Změnový list

**Projekt: „Zajištění kapacity a kvality SV Pardubice“
Podprojekt 1 - III. Část Intenzifikace ÚV Hrobice**

Číslo změnového listu: 1/5

Název změnového listu: Podlaha v serverovně v SO 02

System Type 5 GB38

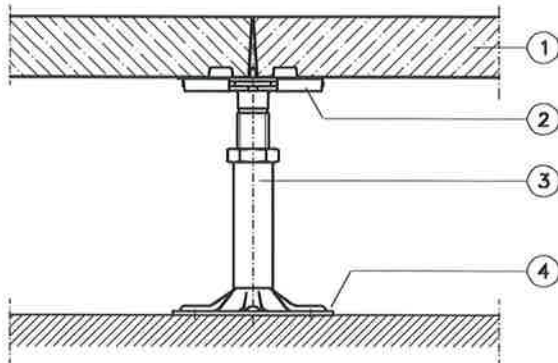
Na základě dodatečného požadavku objednatele dojde v m. č. 116B (serverovna) ke změně původně navržené konstrukce podlahy (nerozebíratelná plovoucí podlaha) na nově navrženou konstrukci podlahy (zdvojená rozebíratelná podlaha z dřevotřískových desek s povrchem z antistatického PVC).

Specifikace nově navržené podlahy – rozebíratelná zdvojená podlaha z dřevotřískových desek tl. 38,5 mm, rozměru 600 x 600 mm, instalovaná na stavitelné stojky. Povrchová úprava desek – spodní líc – pozinkovaný plech, horní líc – antistatické PVC Fatra Dynamik, odstín 2005 dekor (šedá).
